改 善 箇 所 説 明 図

基準不適合発生箇所

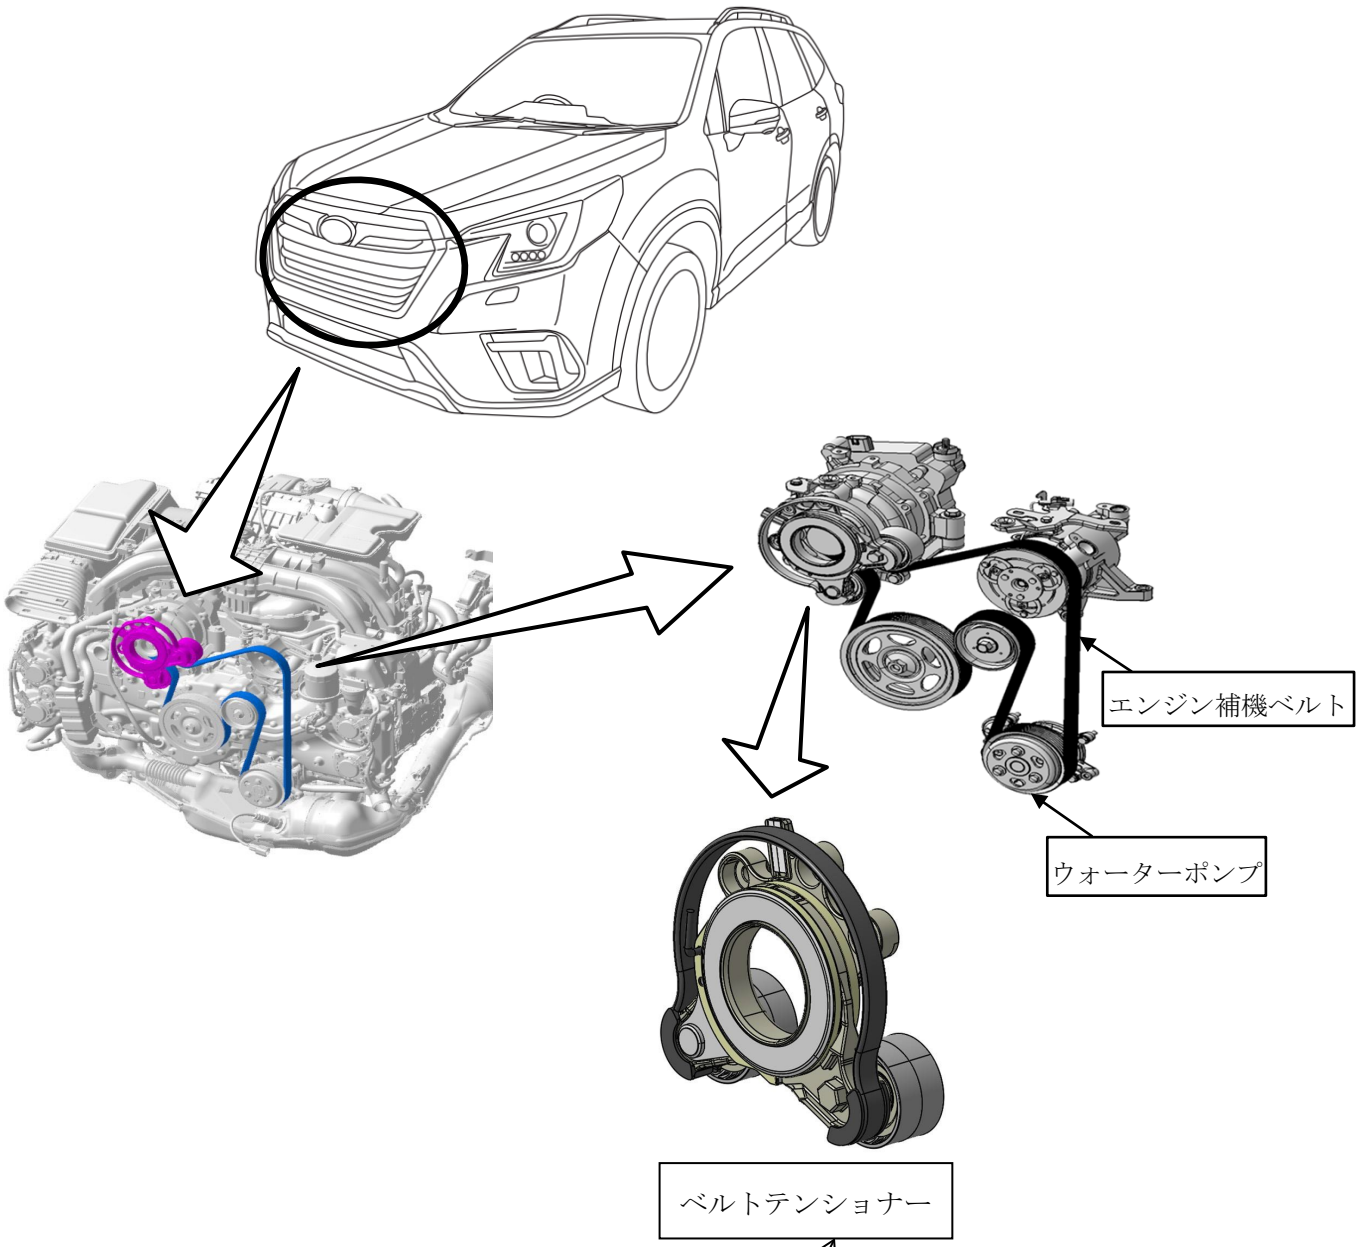
エンジン補機ベルトテンショナーの設計検討が不十分なため、構成部品の強度が不足しており、エンジン始動時のベルトからの入力によりベルトテンショナーが破損することがある。そのため、そのまま使用を続けるとベルトが脱落し、ウォーターポンプが停止して水温警告灯が点灯するとともに、最悪の場合、エンジンが停止して再始動できなくなるおそれがある。

全車両、ベルトテンショナーを対策品に交換する。
